Acuerdo 1217 Por el cual se aprueba la incorporación del cambio en los límites de generación y absorción de potencia reactiva de las unidades 1 y 2 de la planta de generación Quimbo y las respectivas curvas de carga

N° 1217

04 Septiembre 2019

Figura 1. Curva de Carga Unidades 1 y 2 de la central Químbo

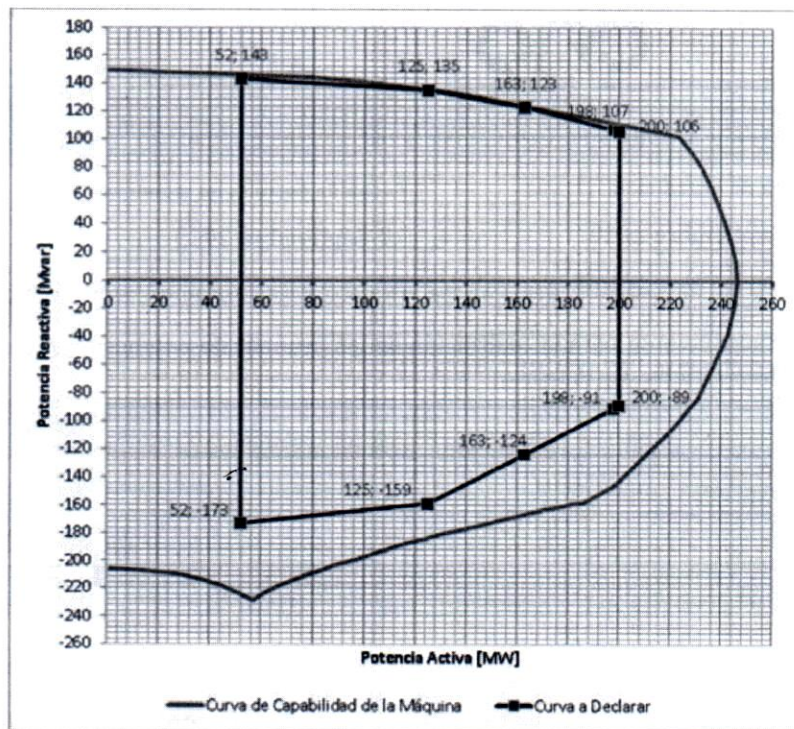
Aprobar la declaración de una nueva curva operativa de carga de las unidades 1 y 2 de la planta de generación Quimbo, en las que se define la capacidad para entrega y absorción de potencia reactiva de las unidades en función de la potencia activa generada.

Sobreexcitación			Subexcitación		
P [MW]	Q [Mvar] Antes	Q [Mvar] Después	P [MW]	Q [Mvar] Antes	Q [Mvar] Después
52	+143	+143	52	-173	-173
125	+135	+135	125	-159	-159
163	+123	+123	163	-124	-124
198	-	+107	198	-	-91
200	-	+106	200	-	-89
